水庫集水區保育治理工程生態檢核表 主表(1/2)

工程基本資料	工程名稱 (編號)	108 年甲仙攔河堰聯外道路 B 線護坡工程		設計單位	經濟部水利署南區水資源局 甲仙攔河堰管理中心	
	工程期程	民國 108 年 7 月 15 日至 民國 108 年 11 月 8 日		監造單位	經濟部水利署南區水資源局 甲仙攔河堰管理中心	
	治理機關	經濟部水利署南區水資源局		營造廠商	宏泉營造股份有限公司	
	基地位置	地點：高雄 市 甲仙 區 _____ 村 _____ 鄰 集水區：_____ 水系：_____ 段：_____ TWD97 座標 X：13423161.4 Y：2642135.9		工程預算/ 經費	預算 4,715,650 元 契約 4,056,600 元 結算 4,183,429 元	
	工程緣由目的	為土石流潛勢範圍，設置石籠穩固邊坡。				
	工程類型	☐ 自然復育、 ☒ 坡地整治、 ☐ 溪流整治、 ☐ 清淤疏通、 ☐ 結構物改善、 ☐ 其他				
	工程內容	預定設置石籠護坡約 130 公尺，並於前方設計花台綠化。				
預期效益	☒ 保全對象(複選)： ☐ 民眾(☐ 社區 ☐ 學校 ☐ 部落 ☐ ____) ☐ 產業(☐ 農作物 ☐ 果園 ☐ ____) ☒ 交通(☐ 橋梁 ☒ 道路 ☐ ____) ☐ 工程設施(☐ 水庫 ☐ 攔砂壩 ☐ 固床設施 ☐ 護岸) ☐ 其他：_____					
核定階段	起訖時間	民國 _____ 年 _____ 月 _____ 日至民國 _____ 年 _____ 月 _____ 日				
	生態評估	進行之項目： ☐ 現況概述、 ☐ 生態影響、 ☐ 保育對策				
		未作項目補充說明：				
設計階段	起訖時間	民國 _____ 年 _____ 月 _____ 日至民國 _____ 年 _____ 月 _____ 日				
	團隊組成	☒ 是 ☐ 否有生態專業人員進行生態評析				
	生態評析	進行之項目： ☒ 現場勘查、 ☒ 生態調查、 ☒ 生態關注區域圖、 ☒ 生態影響預測、 ☒ 生態保育措施研擬				
		未作項目補充說明：				
	民眾參與	☒ 邀集關心當地生態環境之人士參與： ☒ 環保團體 ☐ 熟悉之當地民眾 ☐ 其他 _____

附表 D-02 生態專業人員現場勘查紀錄表

附表 D-03 工程方案之生態評估分析

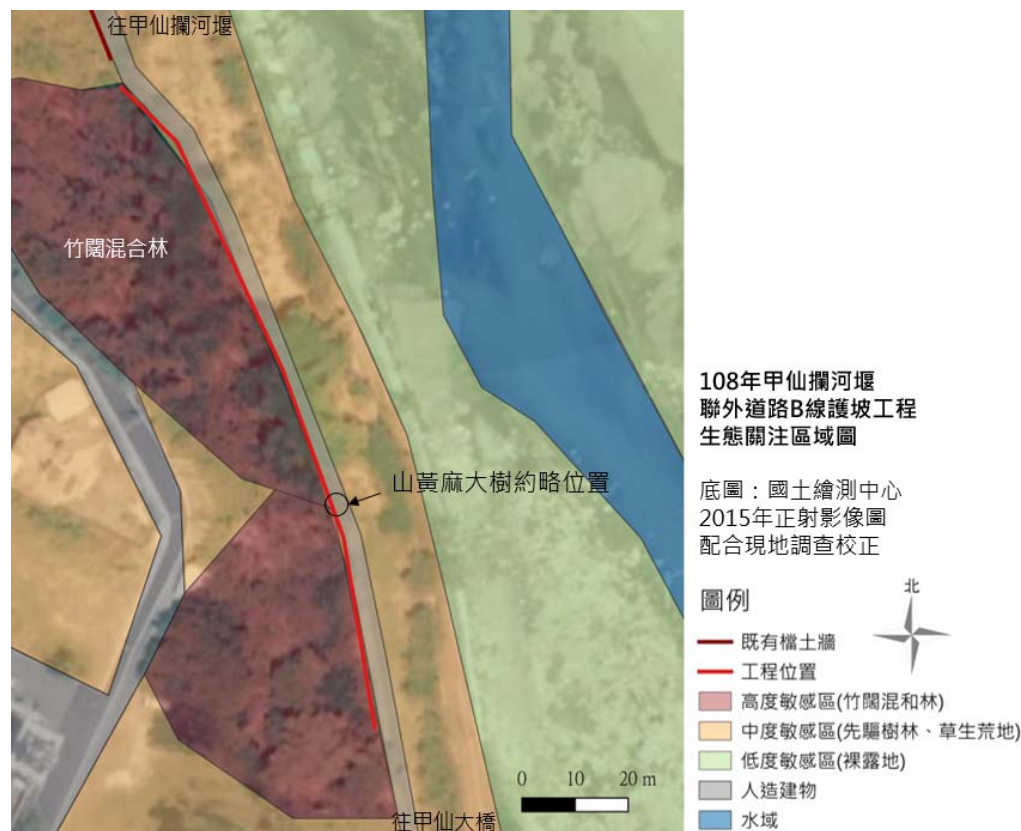
此外，施工位置中段有一株山黃麻大樹，高度約 20 公尺，山黃麻為快速生長的陽性先驅樹種。目前樹木隨土石滑坡，傾斜約 30 度，有傾倒之疑慮，但大樹又能提供固坡、景觀美化、遮蔭及生物棲息等許多服務價值。需謹慎考慮是否留存。

針對現地的山黃麻大樹，經生態團隊建議及監造人員經過多次討論，擬定策略。以生態觀點，山黃麻為速生樹種，壽命僅數十年，砍除無妨。管理中心決定，山黃麻大樹將以保留為原則，如留存，會在左右保留空間供其生長，並在其根部下方堆置檔土設施，避免其根部土石流失，減少傾倒之可能性。如有傾倒疑慮需要移除，則會將斷木留置於原地供動物利用。
